PYTANIA I ODPOWIEDZI / ZMIANA SIWZ (1)

Dotyczy: przetargu nieograniczonego na wykonanie placu zabaw w ramach projektu "Radosny maluch - Aktywna mama"

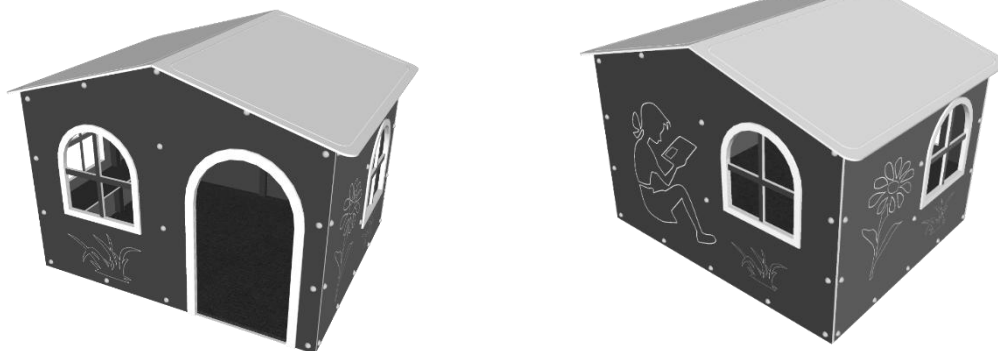
Zgodnie z opisem technicznym, plac zabaw ma zostać wyposażony w „domek dla dzieci +1”. Domek ten ma mieć ruchome (zamykane i otwierane) drzwi i okiennice.

W ocenie pytającego, przedstawiony na wizualizacji domek dla dzieci nie spełnia norm bezpieczeństwa (PN-EN 1176). Według posiadanej przez pytającego wiedzy, przy elementach

ruchomych takich jak np. drzwi czy okna, może dojść do bardzo niebezpiecznych sytuacji takich jak: zmiżdżenie paluszka, obcięcie paluszka lub zakleszczenie głowy i nie należy ich stosować.

Czy Zamawiający zgadza się na wykonanie „domku do zabaw dla dzieci +1” bez ruchomych drzwi i okiennic?

Do pytania dołączam wizualizację proponowanego domku z zaznaczeniem, że jego wymiary zgodne są z wymiarami domku przedstawionego w wizualizacji.

Zamawiający wyraża zgodę na dostawę i montaż domku bez ruchomych drzwi i okiennic oraz zaznacza, że dobór wyposażenia placu zabaw, zwłaszcza urządzeń zabawowych przedstawionych na zdjęciach załączonych do postępowania ma charakter poglądowy.
